PROVINCIA DI BRINDISI
Area 4 – Ambiente, Ecologia e Mobilità
Settore Ambiente

PROVVEDIMENTO DIRIGENZIALE DI AUTORIZZAZIONE

n. 88 DEL 13-08-2021

Oggetto: Baroni Nuovi srl - Impianto fotovoltaico della potenza nominale in DC di 17,996 MW e potenza in AC di 15,000 MW, denominato “ BARONINUOVI” e delle relative opere di connessione alla Rete da realizzare nel territorio di Brindisi

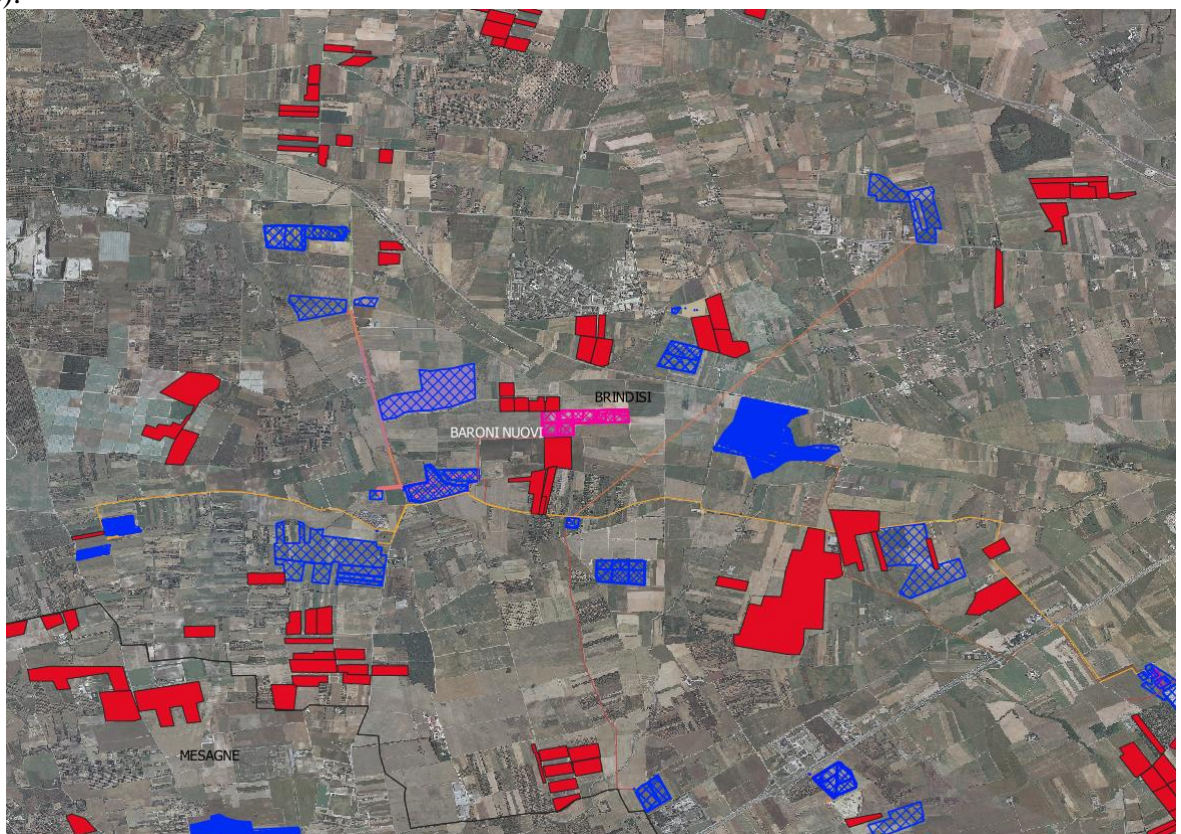
- il territorio della Provincia di Brindisi è interessato a far data dal 2019 da oltre n. 95 istanze volte alla realizzazione ed esercizio di impianti di produzione di energia elettrica da fonte rinnovabile su suolo agricolo;
- la potenza totale relativa a dette istanze nel complesso è pari a oltre 1800 MW per un'estensione areale complessiva superiore a 2700 ha;
- allo stato attuale circa 1500 ha di suolo agricolo del territorio della Provincia di Brindisi risultano già interessati dall'installazione di impianti di produzione di energia da fonte rinnovabile;
 - gli impianti già installati e quelli per i quali è stata presentata istanza di autorizzazione risultano maggiormente e significativamente addensati nel Comune di Brindisi e nei Comuni ad esso limitrofi come si evince dalla rappresentazione cartografica di seguito riportata:

- nel contesto di riferimento dell'impianto in questione risultano realizzati diversi impianti fotovoltaici (evidenziati in **rosso** nella figura che segue) oltre che diverse istanze volte al rilascio di nuove autorizzazioni alla realizzazione e all'esercizio (evidenziati in **blu** nella figura che segue).
